Montmélian, le 2 juillet 2026

Regards croisés avec le territoire – Atelier Intégration paysagère et architecturale du projet

Synthèse de la Commission Territoriale de Concertation de la Combe de Savoie, de Belledonne et de la Maurienne

CTC Combe de Savoie, Belledonne et Maurienne (2 juillet 2026) – Atelier 2 : Insertion paysagère et architecturale du projet

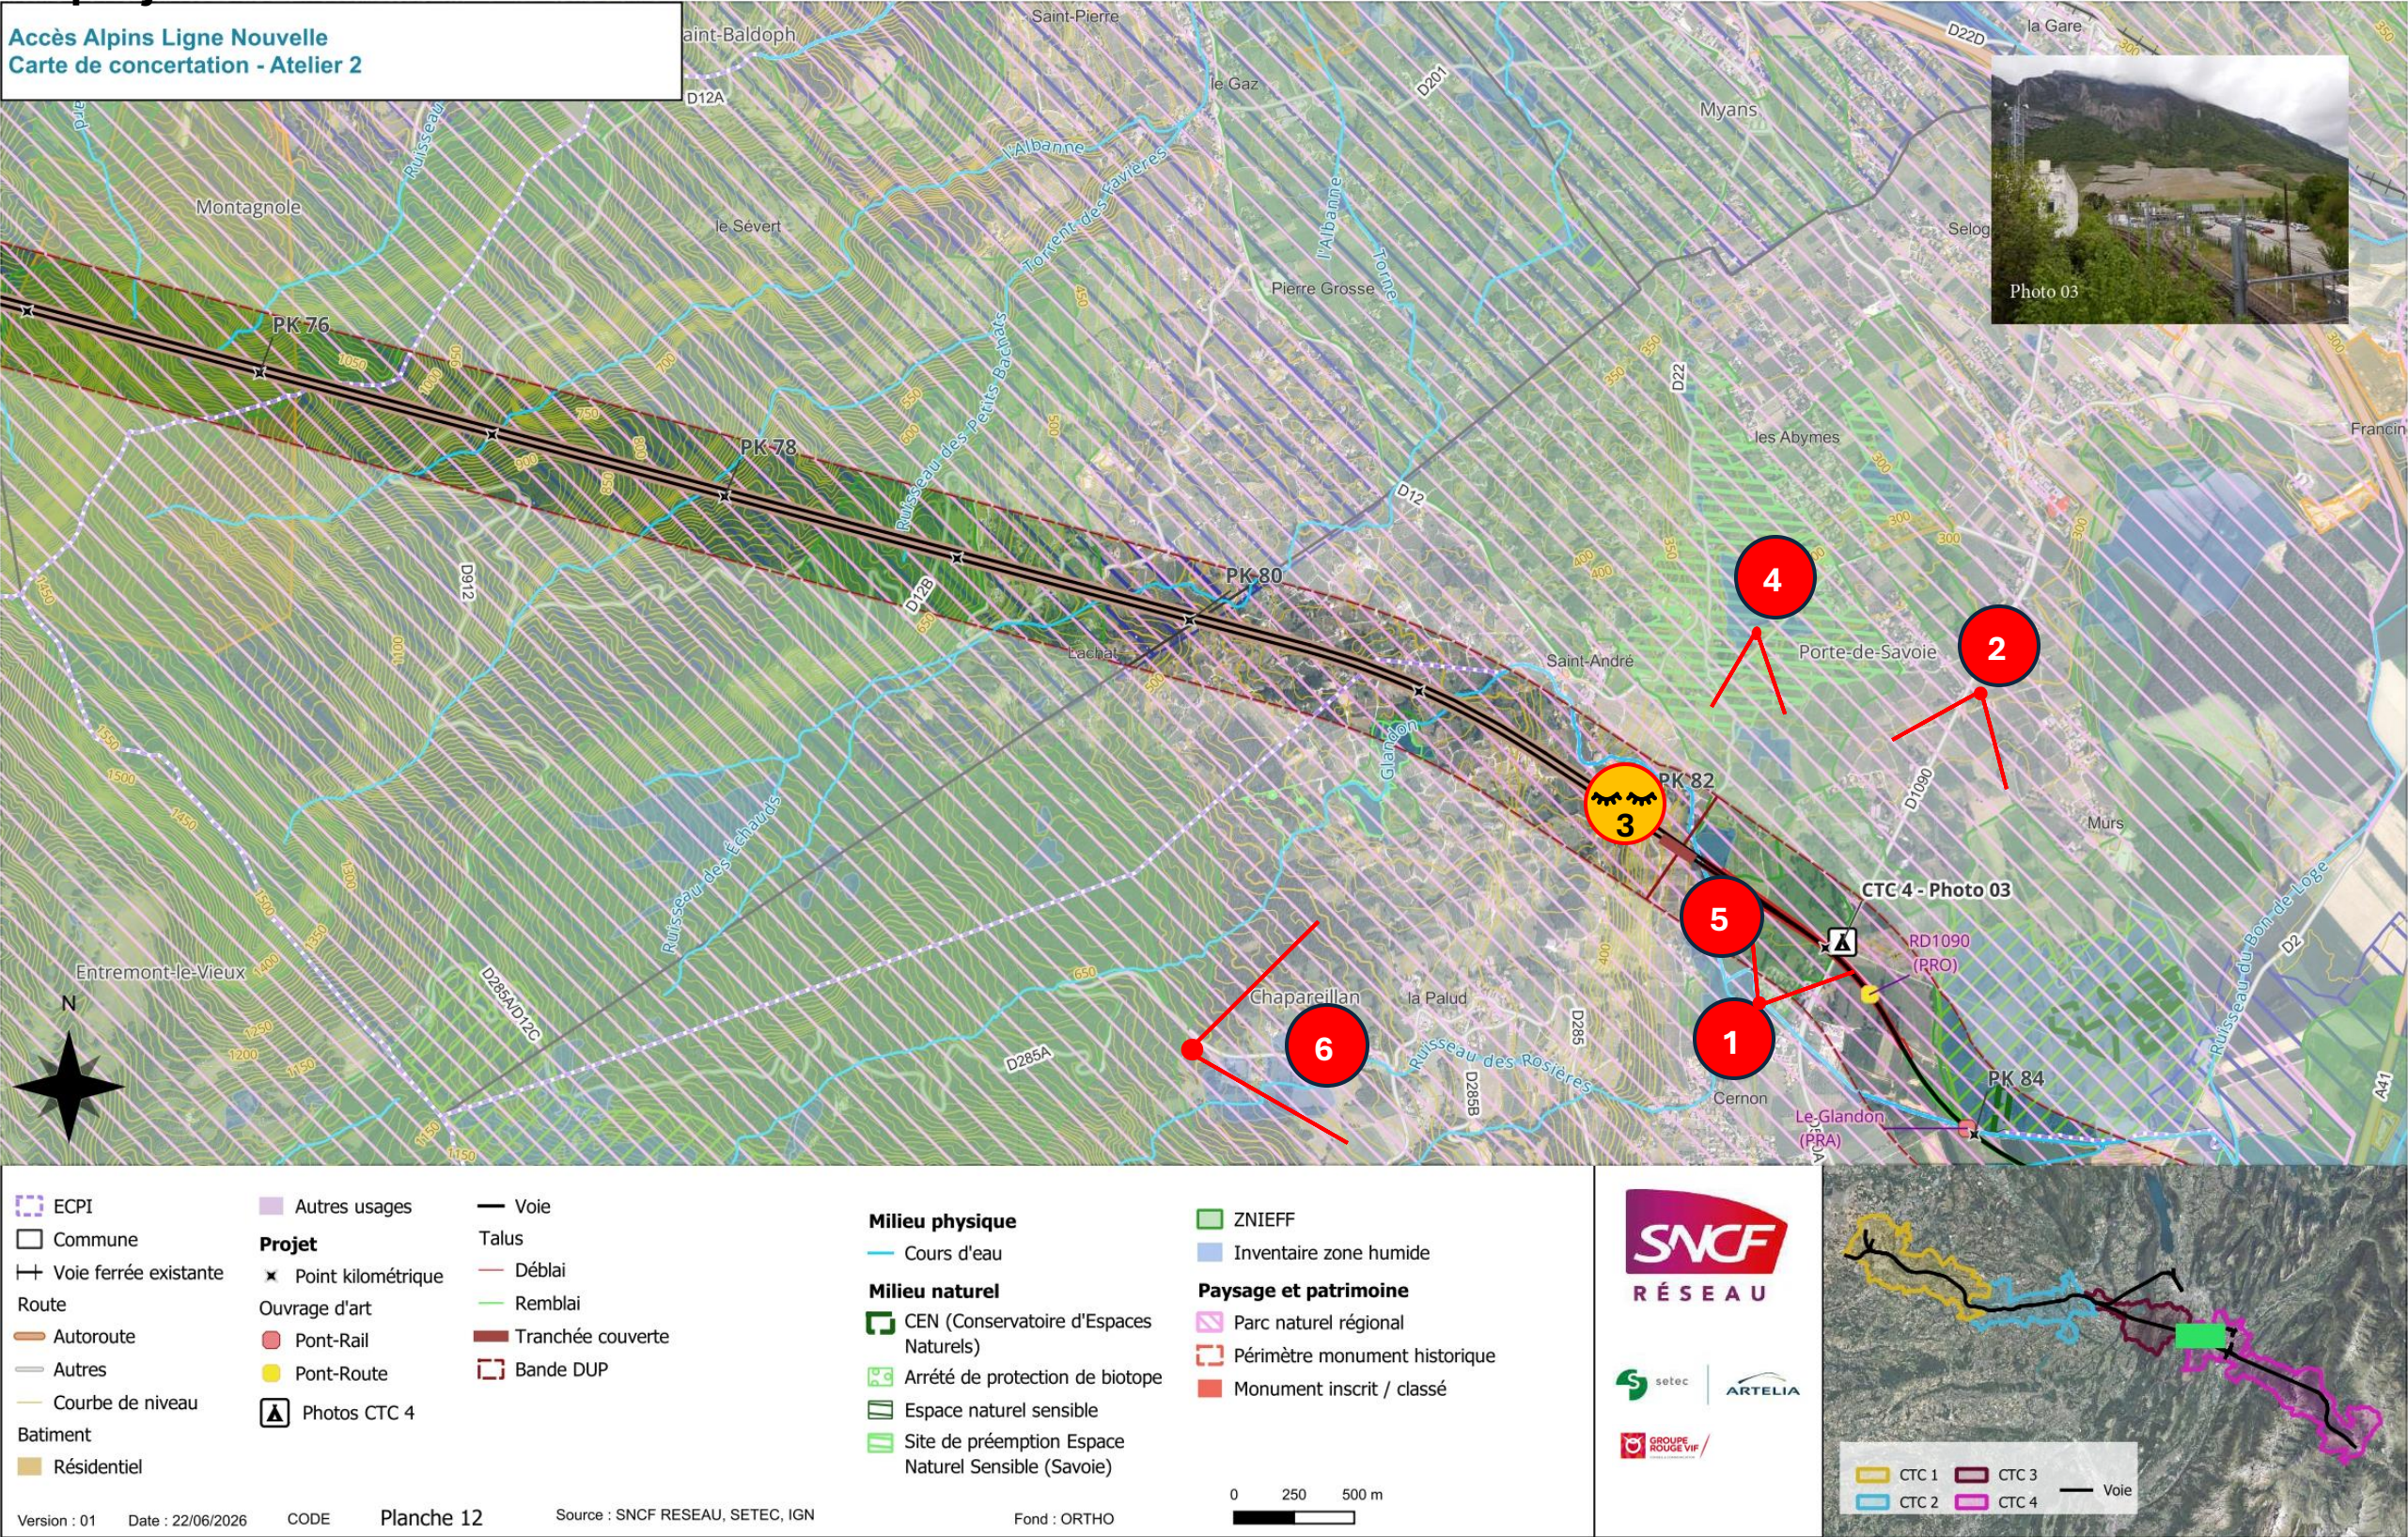
6	p.1			Chapareillan	Vue Granier vers Mont-Blanc Belledonne. Comment l'entrée du tunnel n'accroche pas l'œil et ne détourne pas du grand paysage ? Donc plutôt un ouvrage sobre.		
7	p.2			Montmélian	Covisibilité de la ligne SFLT depuis le Rocher de Manettaz		
8	p.2		Ouvrage sobre	Montmélian	Présence de vignobles à préserver. Attention, traitement de la vigne sauvage nuisible le long de la voie		
9	p.2		Ouvrage sobre	Montmélian	Ouvrage sobre pour le pont monté sud Gare Montmélian		
10	p.2			Montmélian	Vue de Montmélian vers le Granier. Comment l'entrée du tunnel n'accroche pas l'œil et ne détourne pas du grand paysage ? Donc plutôt un ouvrage sobre		
11	p.3			Chapareillan	Covisibilité de la ligne SFLT depuis la RD 285C et la RD 2		
12	p.3			Chapareillan	Covisibilité de la ligne SFLT depuis les côteaux		
13	p.3			Chapareillan Montmélian	borne Sarde historique dans le Glandon Bois alluvial du Glandon. Anciens casiers de l'Isère. Forts enjeux de biodiversité, loisirs récréatifs et chasse. Zone de quiétude. Casiers pouvant se remplir lorsqu'il y a beaucoup d'eau.

14	p.3		Ouvrage sobre	Chapareillan / Laissaud	viaduc sur l'Isère. Rattacher l'inspiration architecturale des ouvrages existants sur l'autoroute à côté		
			Ouvrage archituré		Pont sur l'Isère. En faire un ouvrage architecturé en cohérence avec les autres ponts du Grésivaudan		
15	p.3		Ouvrage sobre	Laissaud	noëud ferroviaire de Laissaud. Attention à l'intégration paysagère des nombreuses lignes électriques sur le secteur.	Au sud-Est, prévoir des îlots de végétation pour diminuer la visibilité de la ligne. Au Nord-Ouest, il y a déjà des îlots de végétation qui cachent le noëud ferroviaire	
					/		
16	p.3			Barraux	questionnement fort sur l'architecture ferroviaire qui consomme beaucoup d'espace. Démontrer par des arguments techniques que la consommation foncière a été prise en compte. Quid remblai ou viaduc (pour la fonctionnalité du foncier) ? Ne pas accrocher l'oeil avec cet ouvrage, donc plutôt quelque chose de sobre

CTC Combe de Savoie, Belledonne et Maurienne (2 juillet 2026) – Atelier 2 : Insertion paysagère et architecturale du projet

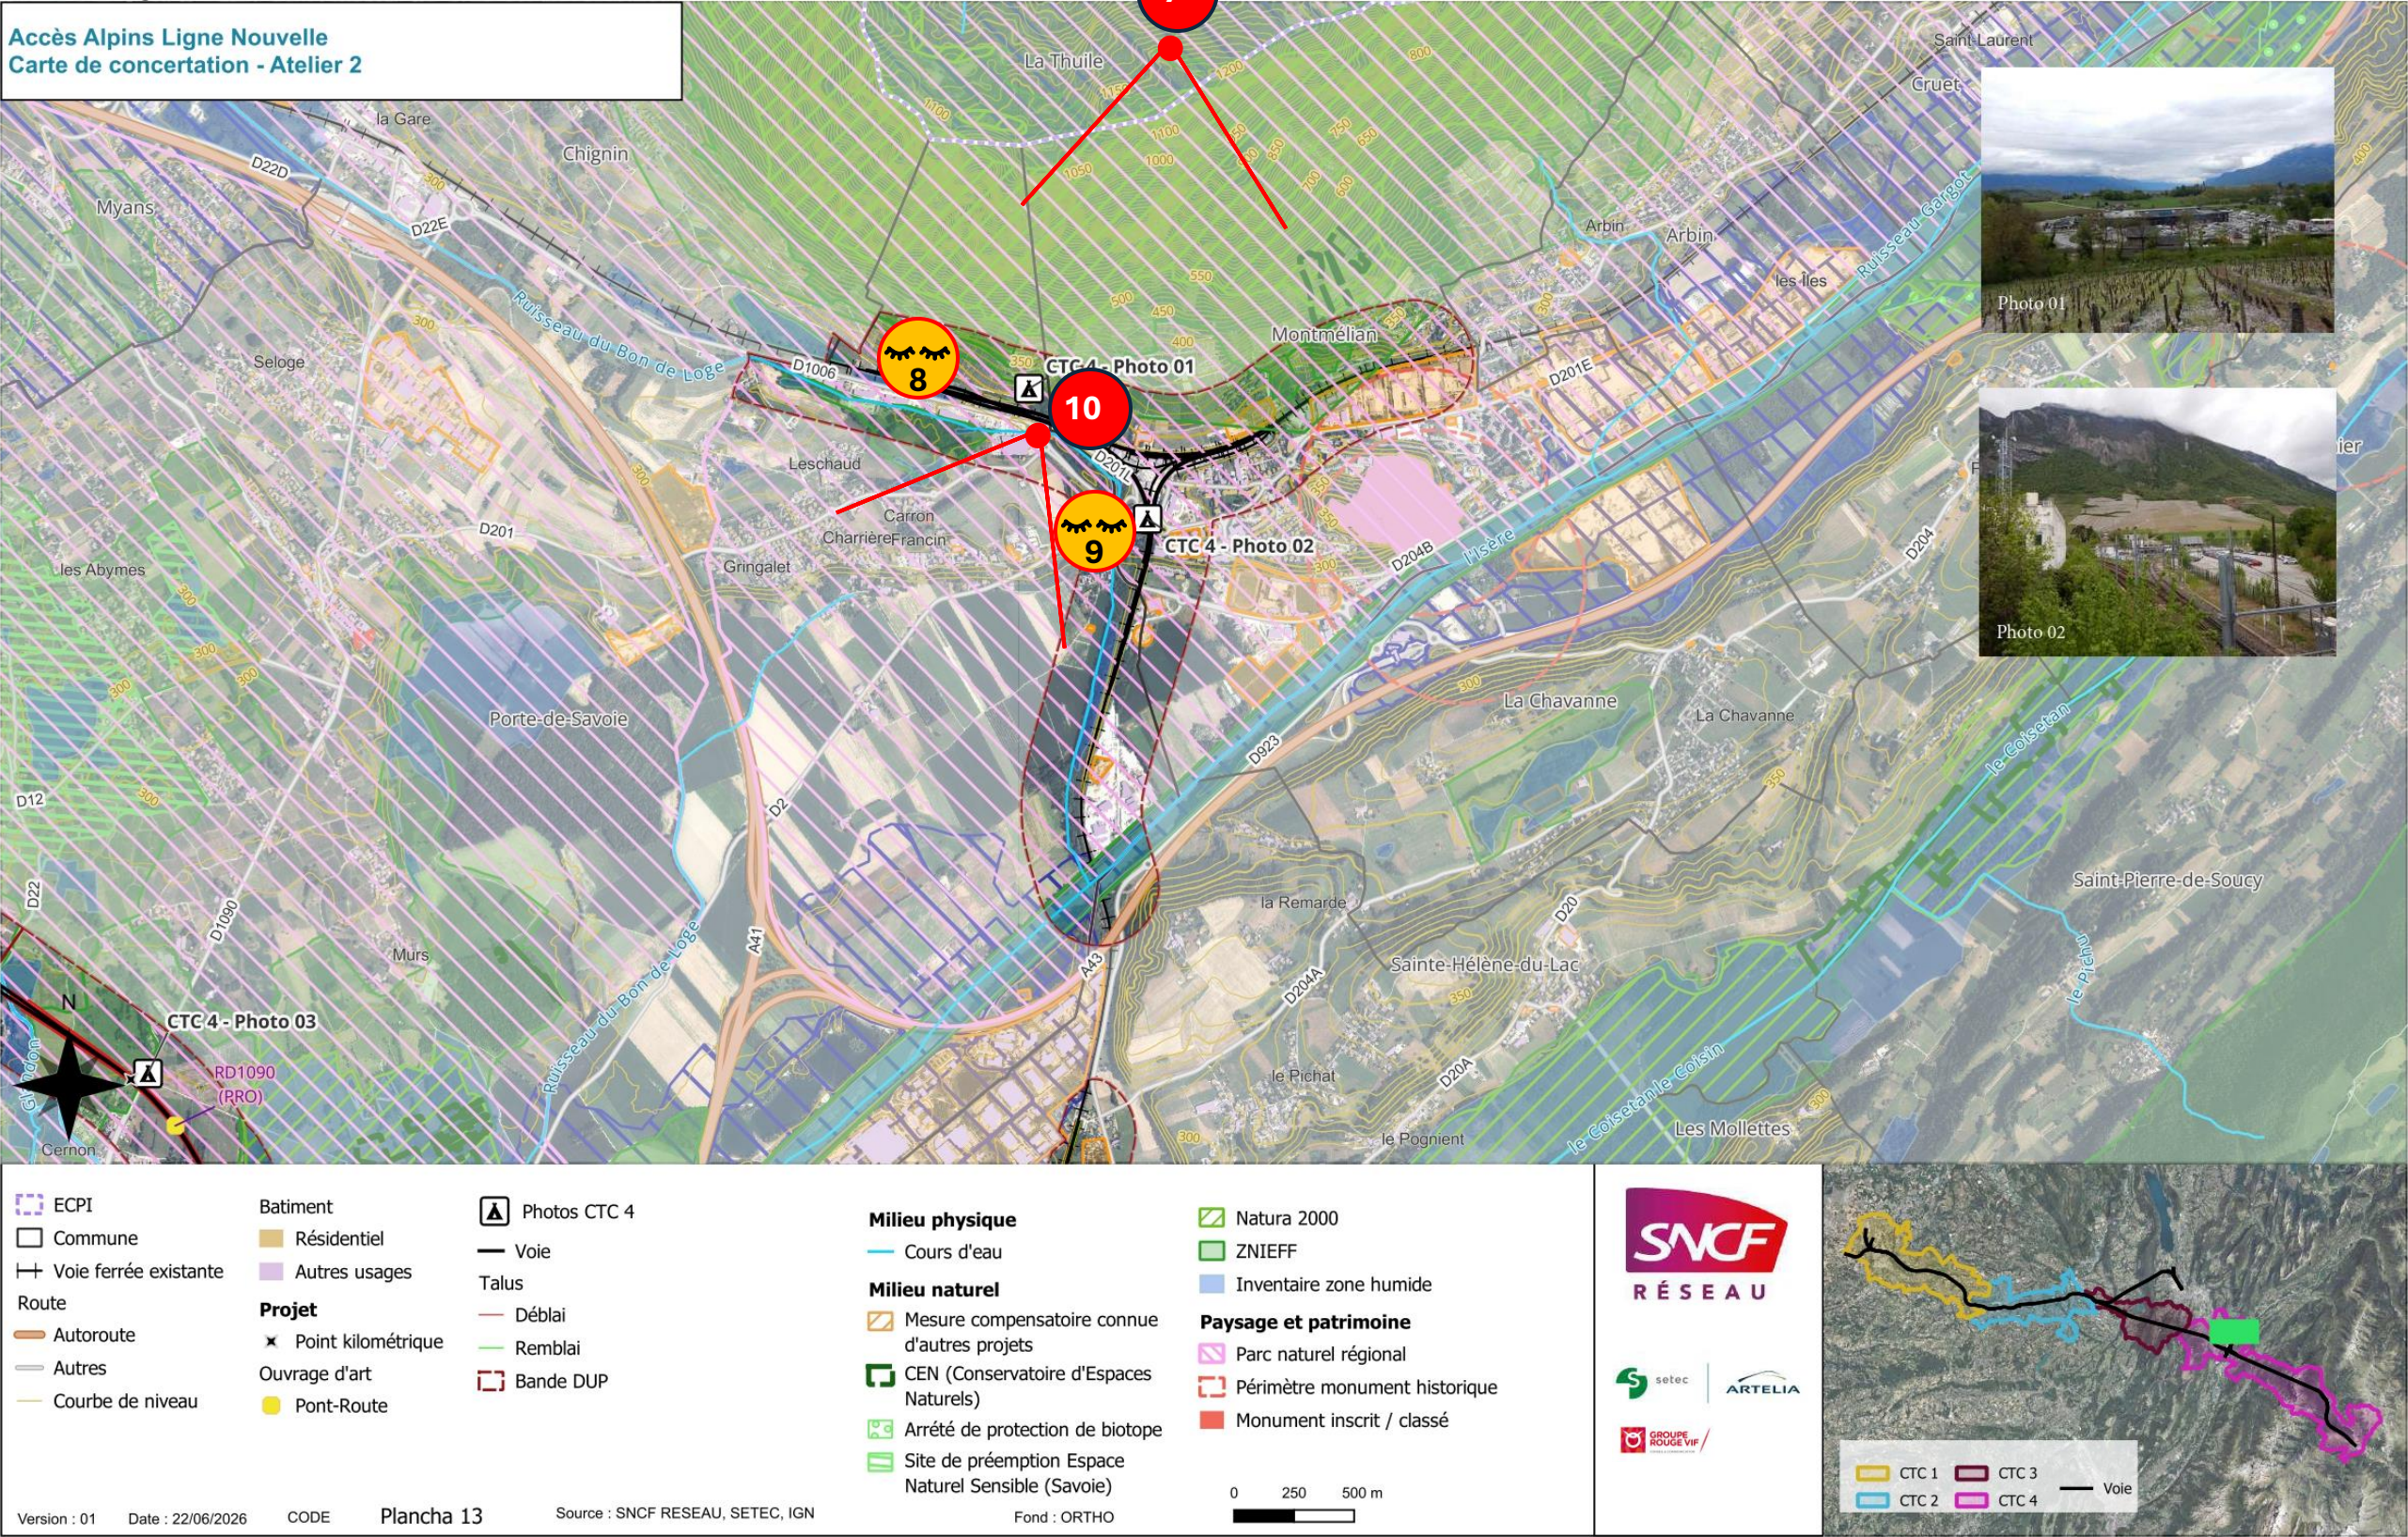
17	p.3			Saint-Hélène-du-Lac	Si agrandissement de la carrière Vicat à cause des travaux de la SFLT, faire en sorte que ça ne rende pas la carrière trop visible... Car aujourd'hui, elle est bien cachée		
18	p.3			Saint-Hélène-du-Lac	Camping avec covisibilité		
19	p.3		Ouvrage sobre	Laissaud La Chapelle Blanche	Covisibilité du lac de Sainte-Hélène-du-Lac vers le sud. Impact du noëud de Laissaud sur l'ENS. Le lac = nature, récréatif, biodiversité		
20	p.3				Entrée tunnel de Belledonne : faire un ouvrage qui n'accroche pas l'œil. Attention aux habitations à proximité, en particulier sur l'emprise chantier (grand espace et longue temporalité du chantier). Déplacement de la route RD 923 et D 202		
21	p.3			Saint-Maximim	/		
22	p.3			La Chapelle Blanche Le Villaroux	Attention au bruit à l'entrée du tunnel.		
23	p.3			Saint-Maximim	Tour de Saint-Maximim permet un point de vue sur la vallée, avec covisibilité de la SFLT

24	p.3			La Chapelle Blanche Le Villaroux	Covisibilité avec la ligne SFLT		
25	p.3			Pontcharra	Château du chevalier Bayard. Quid covisibilité avec la ligne SFLT ?		
26	p.3			Les Mollettes	Covisibilité de la ligne SFLT depuis la route des vins		
27	p.4		Ouvrage sobre	Détrier	Descenderie sobre Impacts chantier = visuel + trafic routier + logements pour les ouvriers		
28	p.4			Détrier	camping + possible archéologie romaine		
29	p.4			Détrier	Impact visuel de la descenderie et du chantier sur le lac Saint-Clair. Gène pour les usagers du lac qui est un espace récréatif		
30	p.6		Ouvrage architecturé	Saint-Rémy-de-Maurienne	entrée est du tunnel de Belledonne car forte visibilité depuis les infrastructures existantes		
			Ouvrage sobre		présence d'une continuité écologique à maintenir au niveau de la tête de tunnel		
			Ouvrage sobre		Le groupe n" a pas exprimé de volonté d'avoir des ouvrages très marqués architecturalement mais plutôt discrets pour ne pas accrocher l'œil dans le grand paysage
